LuK Service Info

Part Nr. 228 0027 14 – 280/280mm TGU6

TB1025

Info: New design / Neues Design / Nouvelle conception / Nuevo diseño / Nuovo disegno / Nuovo segno

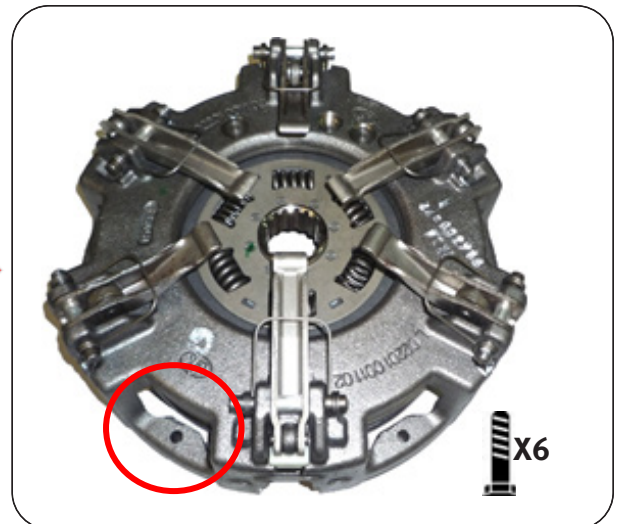
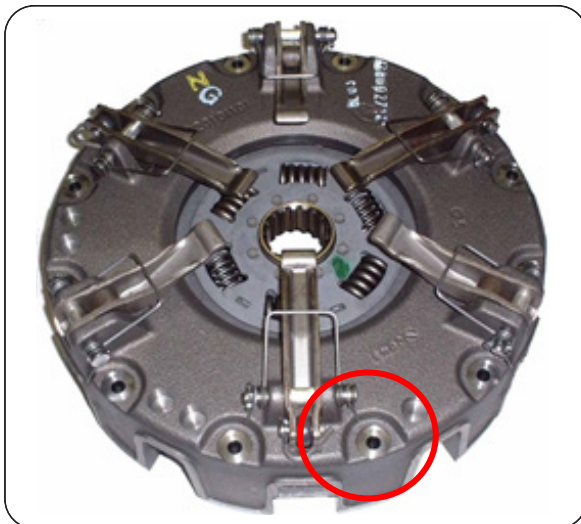
This new design utilises the latest clutch technology, using a vented housing for improved cooling and heat dispersal. Fully interchangeable with existing clutches with no modifications required to vehicle or flywheel. A new fixation bolt set 411 0164 11 6 x M8 x 1.25 x 50mm + Conical washer is supplied with new designs to accommodate the lower housing.
